**Baumaßnahme:** Erschließung gemäß Bebauungsplan  
Wandsbek 83, Teilbereich 1

**Teilbaumaßnahme:** Herstellung einer Erschließungsstraße mit  
Quartiersplatz Am Neumarkt 15 / Fenglerstraße

## **ABWÄGUNGSVERMERK**

zur: 1. VERSCHICKUNG

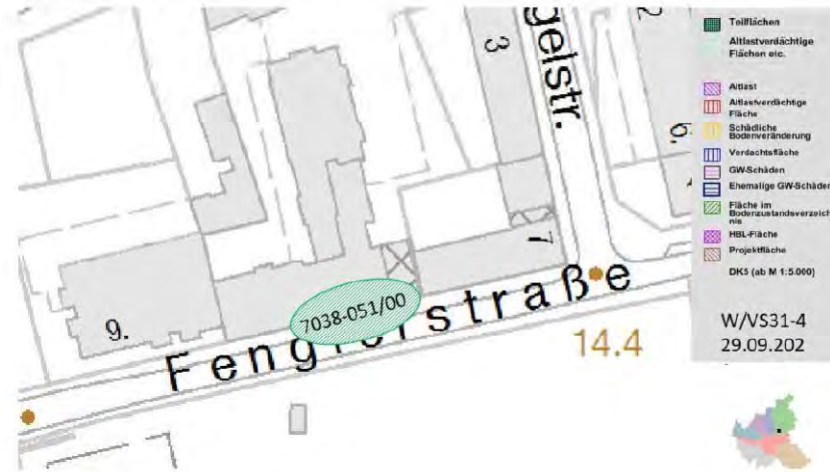
Nr.	Dienststelle	Stellungnahme	Abwägung W/MR 21
		<p>werden.</p> <p><b>Lageplan:</b>  <u>Knotenpunkt Efftingestraße/Fenglerstraße:</u>  Hier konkurrieren die Halteverbote mit der Tempo-30 Zone. In Tempo-30 Zonen werden keine weiteren Verkehrszeichen angeordnet.  Bei Station 0+020 das VZ 274.1-40 versetzen an Station 0+040, am gleichen Träger das VZ 283-20 anbringen.  Alle vorhandenen Fahrradbügel zwischen Station 0+020 und Station 0+035 müssen abgebaut werden, diese erfüllen nicht die Anforderungen an den Sicherheitsraum zur Fahrbahn (nach Regelwerk mind. 0,85m).  Im Gehwegbereich fehlt eine Maßkette.  Die Straßenplanung weicht vom Funktionsplan Wandsbek 83 ab.</p> <p><u>Fenglerstraße:</u>  Bei Station 0+40 das VZ 283-20 abbauen.  Der Abstand zwischen den Überfahrten muss mind. 2m betragen.  Die Fahrradanklehbügel bei Station 0+100, 0+120, 0+135 sowie 0+145 bitte auf Fahrbahnniveau. Der Radfahrer bewegt sich hier im MIV und kommt von der Fahrbahn. Dies beinhaltet ein Haltverbot (abgesenktes Bord).  Bei Stationen 0+135 und 0+158 jeweils das VZ 283-10 abbauen.</p> <p><u>Planstraße:</u>  Die Fahrradanklehbügel bei Station 0+040, 0+060, 0+135 sowie 0+170 bitte auf Fahrbahnniveau. Der Radfahrer bewegt sich hier im MIV und kommt von der Fahrbahn. Dies beinhaltet ein Haltverbot (abgesenktes Bord). Hierdurch entfällt Z 299 an diesen Örtlichkeiten.  Bei Station 0+085 ist der barrierefreie Parkstand mit 8,2m berechnet. Dies führt in der Praxis unweigerlich zu Problemen mit Falschparkern. Bitte einkürzen, ggfs. noch Fahrradanklehbügel verorten.</p>	<p>Bereich der Parkstände geplant.</p> <p>Der Hinweis wird berücksichtigt.</p> <p>Das Planungsgebiet wird erweitert und die Bügel zurückgebaut.</p> <p>Es wird eine Maßkette ergänzt.  Der Funktionsplan Wandsbek 83 stellt einen späteren Zustand dar, der u.a. auch die Überplanung von Flst. 3375 berücksichtigt. Derzeit steht die Flurstücksfläche im Bereich Fenglerstraße nicht zur Verfügung, so dass noch kein Ausbau erfolgen kann.</p> <p>Der Hinweis wird berücksichtigt.  Die westliche Überfahrt wurde angepasst.</p> <p>Der Hinweis wird berücksichtigt.  Der Hinweis wird berücksichtigt.</p> <p>Der Hinweis wird berücksichtigt.</p> <p>Die Parkstandlänge wurde gemäß H BVA Abschnitt 3.3.6 vorgesehen, um die Bewegungsfläche im Heckausstieg zu gewährleisten. Nach Abstimmung mit dem Kompetenzzentrum Barrierefreiheit wird der Bereich überplant und zwischen den Parkständen</p>

Nr.	Dienststelle	Stellungnahme	Abwägung W/MR 21
		<p>Im Kurvenbereich bei Station 0+090 sind Poller / Bügel verortet. Diese sind nicht anordnungsfähig.            Hier fehlen aus Sicht der Straßenverkehrsbehörden Fahrradlehnenbügel vor dem Quartiersplatz, gerade vor der Ausweisung als Fußgängerbereich.            Die VZ286 bzw. 283 bei Station 0+170 und 0+190 entfernen.</p>	<p>Fahrradbügel vorgesehen.            Die Pfosten werden an die Grenze zum Quartierplatz verschoben.            Der Hinweis wird berücksichtigt und neue Anlehnbügel auf dem Quartierplatz vorgesehen.            Der Hinweis wird berücksichtigt.</p>

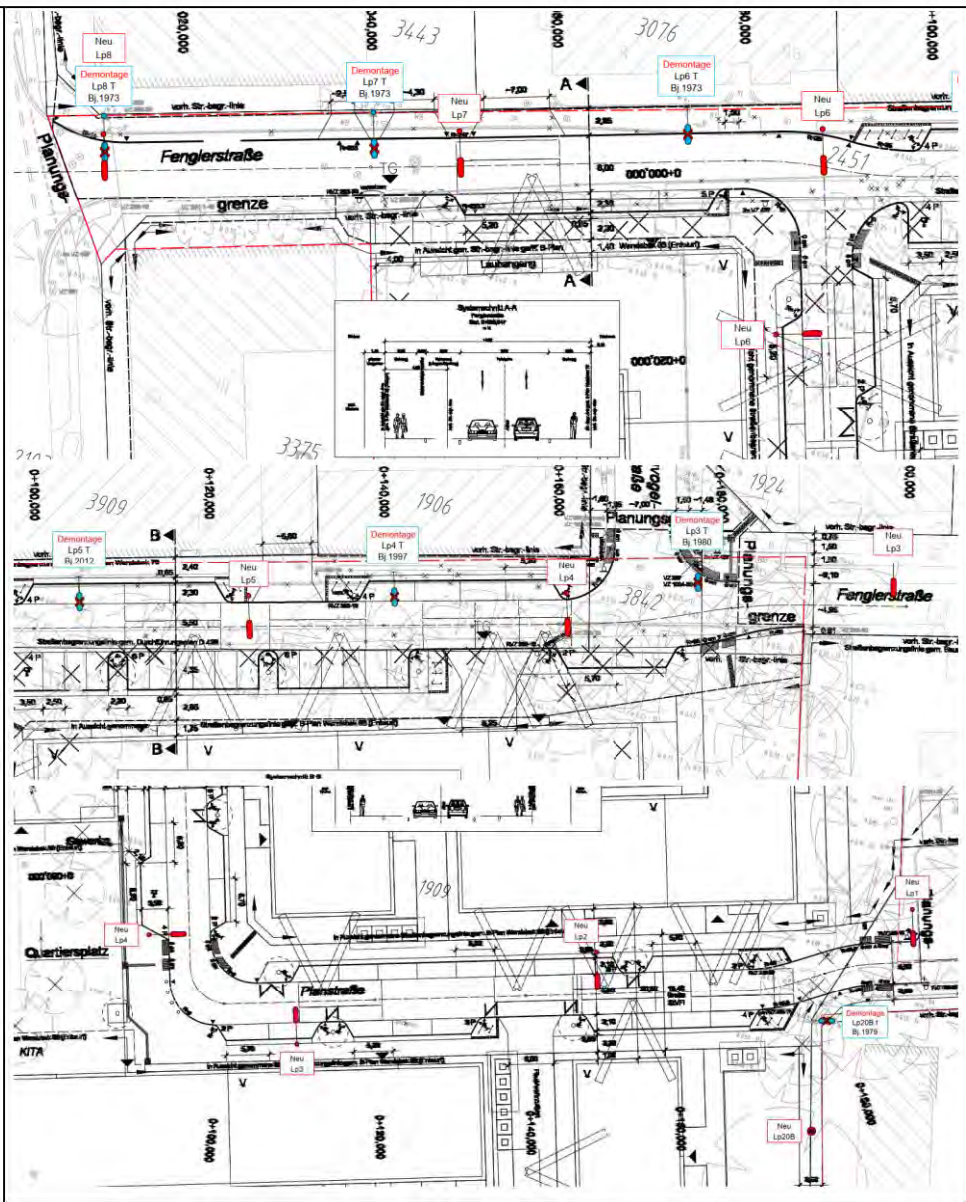
27.	MR 231 vom	keine Stellungnahme	
28.	MR 31 vom 08.01.2020	<p>MR 31 nimmt wie folgt Stellung:</p> <ul style="list-style-type: none"> <li>Die Baumscheiben der Baumstandorte sind teilweise deutlich zu klein. 10 qm offene Baumscheiben sind zwingend anzustreben, um die im Erläuterungsbericht angesprochenen 12 cbm durchwurzelbaren Raum schaffen zu können.</li> <li>Da sich der Quartiersplatz innerhalb der Straßenbegrenzungslinien befindet, gehe ich davon aus, dass er auch Inhalt der Erschließungsplanung sein sollte. Eine detaillierte Darstellung allerdings fehlt, so dass hier keine Aussagen zum Baumbestand oder zur Neupflanzung gemacht werden können.</li> <li>Für Baumpflanzungen im öffentlichen Straßenraum sind Substrate und Einrichtungen, die das Wachstum und nachhaltige Baumstandorte auch über die Dauer der Gewährleistung hinaus versprechen, zu verwenden.</li> <li>Hierzu gehören Baumscheiben bzw. Baumgruben in ausreichender Mindestgröße von 10m<sup>2</sup> offener Fläche bzw. 15m<sup>3</sup> durchwurzelbaren Raum.</li> <li>Die Baumgruben sind im Zweischichtenaufbau mit Unterboden- und Pflanzsubstrat herzustellen ( K+E Bohlsen und Harburg oder vergleichbares</li> </ul>	<p>Sämtliche geplanten Baumscheiben in der Planstraße, Fenglerstraße sowie an der Straße am Neumarkt weisen offene Baumscheiben von mindestens 10 m<sup>2</sup> auf. Die geplante Pflanzgrubentiefe beträgt 1,5 m, so dass mindestens 12 m<sup>3</sup> Wurzelraum berücksichtigt ist.</p> <p>Im Bereich Quartierplatz werden weitere Baumstandorte in Abstimmung mit der Freianlagenplanung vorgesehen.</p> <p>Der Hinweis wird in der weiteren Planung berücksichtigt.</p> <p>Gemäß FGSV „Hinweise zur Straßenbepflanzung in bebauten Gebieten“ bzw. ReStra bzw. FLL soll die Pflanzgrube ein Volumen von 12 m<sup>3</sup> nicht unterschreiten. Es wird davon abweichend ein Wurzelraum von 15 m<sup>3</sup> in der Planung berücksichtigt.</p> <p>Der Hinweis wird in der weiteren Planung berücksichtigt.</p>

Nr.	Dienststelle	Stellungnahme	Abwägung W/MR 21
		<p>Produkt).</p> <ul style="list-style-type: none"> <li>• Das Oberbodensubstrat ist aufgrund des hohen organischen Anteils bis max. 40cm Stärke unter GOK einzubauen. Für das Unterbodensubstrat gelten keine Beschränkungen.</li> <li>• Die Seiten und der Boden der Baumgruben sind aufzulockern um ein verzahnen der Substrate mit anstehendem Boden zu gewährleisten.</li> <li>• Bei kleineren offenen Baumscheiben als 10m<sup>2</sup> ist der durchwurzelbare Raum von 15m<sup>3</sup> unter den befestigten Nebenflächen herzustellen. Hierbei sind standortverbessernde Maßnahmen vorzusehen (Tiefenbelüftung). Es sind miteinander verbundene Belüftungen in DN100 aus nicht ummanteltem Drainagerohr herzustellen. Die Verschlusskappen sollen dabei bündig mit dem anstehenden Boden sein. Das Drainagerohr ist bis 40cm unter GOK einzubauen, die Differenz ist aus KG-Rohr DN100 herzustellen.</li> <li>• Die Baumstandorte müssen leitungsfrei sein.</li> </ul>	<p>Der Hinweis wird in der weiteren Planung berücksichtigt.</p> <p>Der Hinweis wird in der weiteren Planung berücksichtigt. Sofern überbaute Baumgruben erforderlich werden, wird überbaubares Baums substrat und ggf. Belüftungen vorgesehen. Nach derzeitigem Planungsstand ist dies nicht erforderlich.</p> <p>Der Hinweis wird in der Leitungstrassenplanung berücksichtigt.</p>

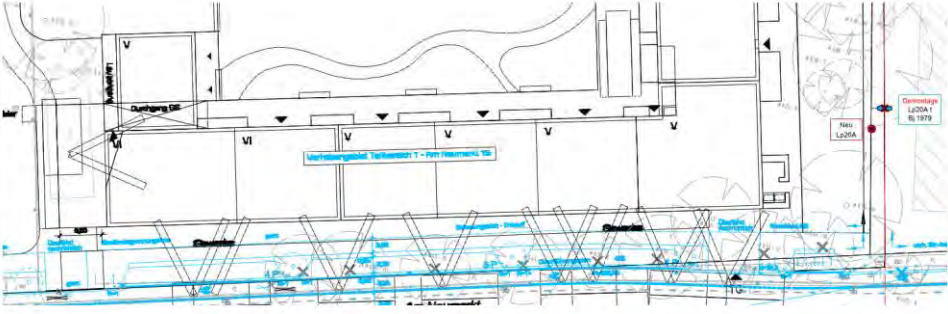
31.	LIG 31 vom 03.09.2021	<p>Der LIG begrüßt die geplante Maßnahme, hat jedoch folgende Anmerkung:</p> <p>In Punkt 5 des Erläuterungsberichtes heißt es:</p> <p><i>„(...) Seitens des LIG werden weitere private Flächen von den Flurstücken 3375, 3647 und 2248 erworben und als Straßenverkehrsfläche zur Verfügung gestellt.“</i></p>

Nr.	Dienststelle	Stellungnahme	Abwägung W/MR 21
		<p>Ich möchte hier betonen, dass vom LIG nur die Kosten für den Grunderwerb der im Erschließungskonzept dargestellten Teilbereiche der Flurstücke 3647, 2248 &amp; 3375 getragen werden. Die Kosten für den Grunderwerb der entlang der Efftin-gestraße verlaufenden Teilfläche des Flurstückes 3647 werden vom LIG nicht übernommen und sind vom Bezirk Wandsbek zu tragen.</p> <p>Bitte vergleichen Sie hierzu den dem Grunderwerbsauftrag anhängenden Plan „Erschließungskonzept“ sowie den mit der roten Markierung versehenen Lageplan im Anhang.</p>	Der Hinweis wird zur Kenntnis genommen.

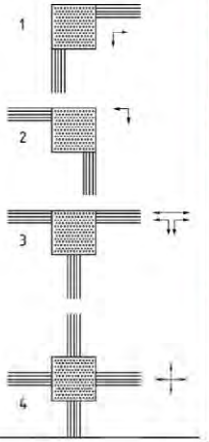
40.	Stadtreinigung HH Depotcontainer vom	keine Stellungnahme	siehe Pkt. 37
41.	HHVA (ÖB) vom 04.12.2020	Anliegend erhalten Sie die Planung der öffentlichen Beleuchtung für den B-Plan Wandsbek 83.	Die Standorte der geplanten ÖB-Masten wurden in den Lageplan übertragen.
